OSCILLOSCOPE 673

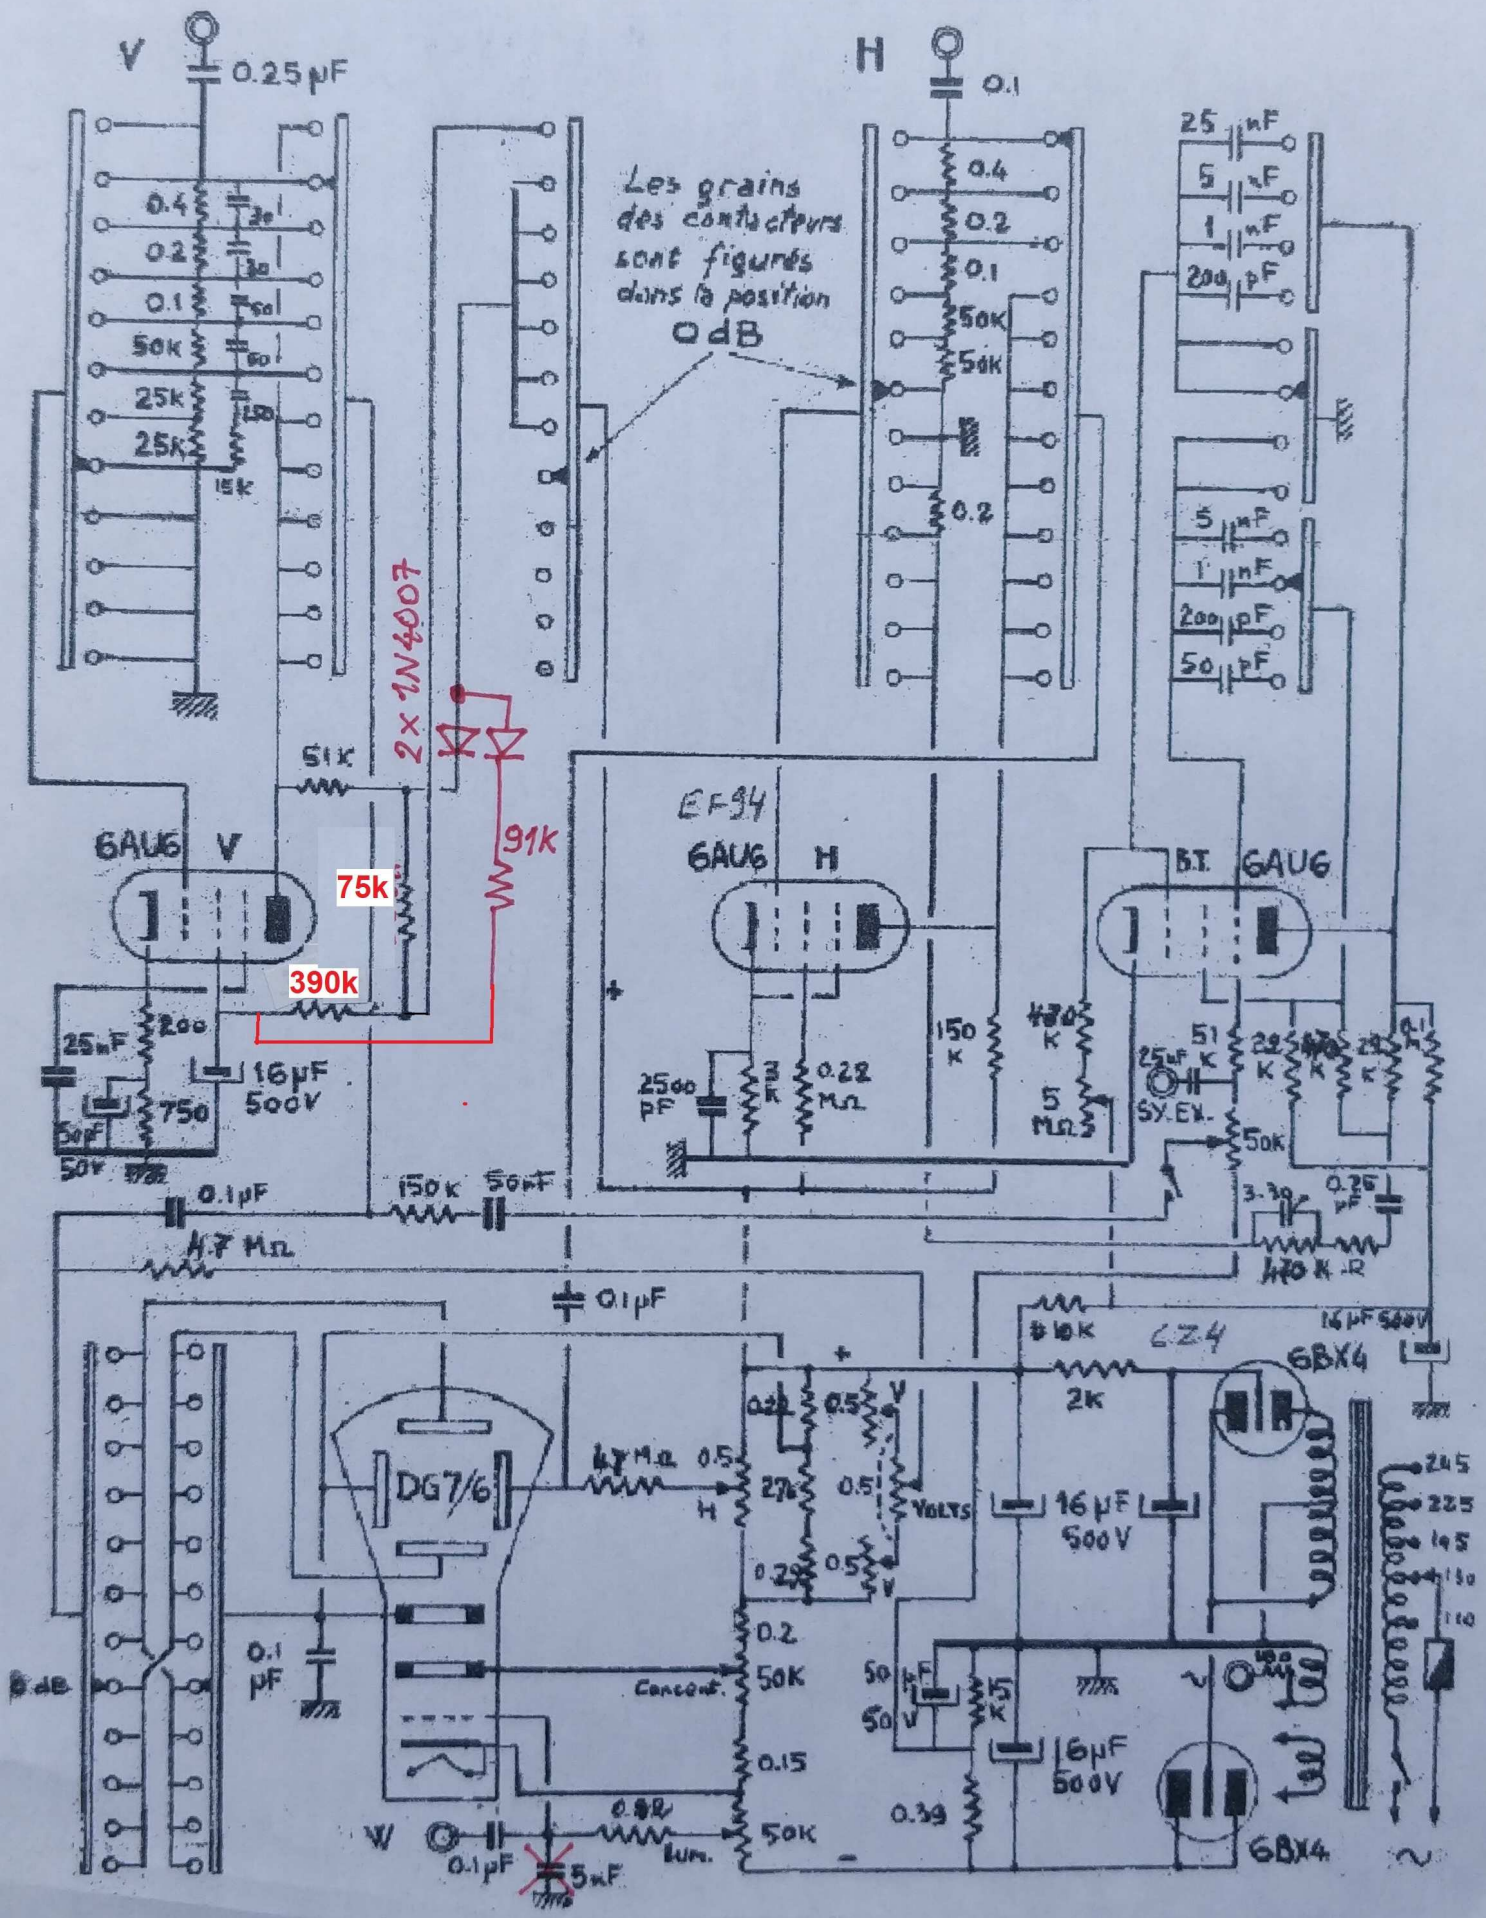
Schéma amélioré le 30/07/2023 par John Peter (jope004)
Raison : déplacement des points de repos de l'ampli vertical pour éviter les saturations.
En position 40dB, la tension d'anode passe de 210V à 130V.
En position 6 à 36dB, la tension d'anode passe de 55 à 130V.
Supression du condensateur de 5nF entre le Whenelt et la masse pour améliorer la bande passante.
